Verslag van onderzoek

Rapport de contrôle

N° : 024/0508 (1)

Plaats van het onderzoek : Grand Rue 37 Fontaine l'Évêque

Schéma Unifilaire

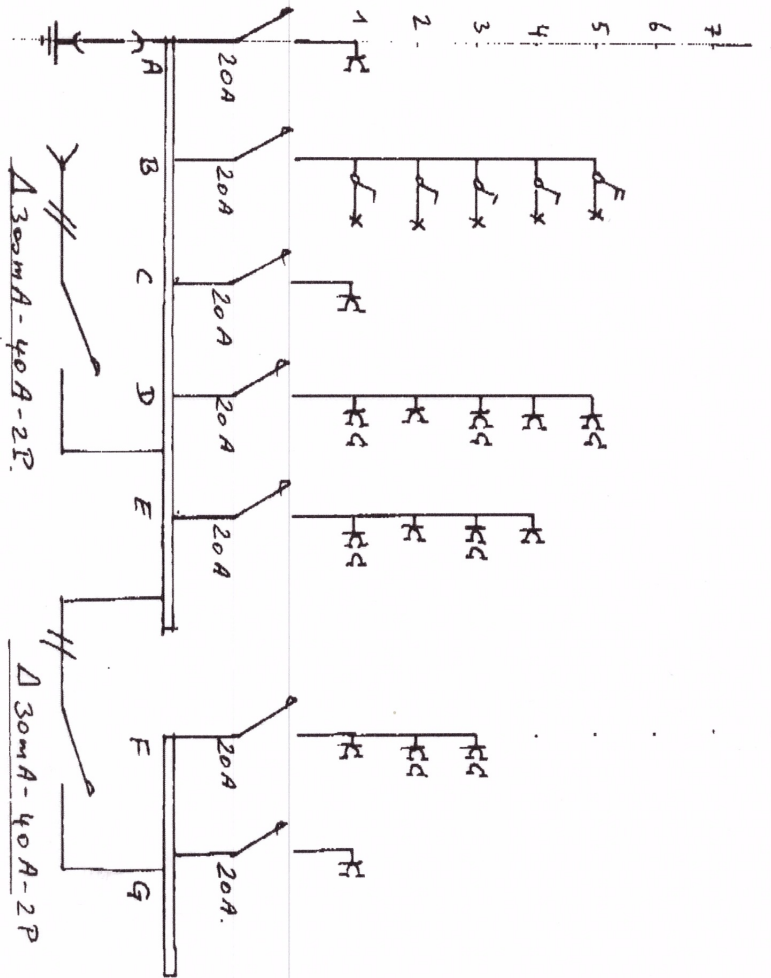
Le schéma unifilaire et le schéma de position sont visés.
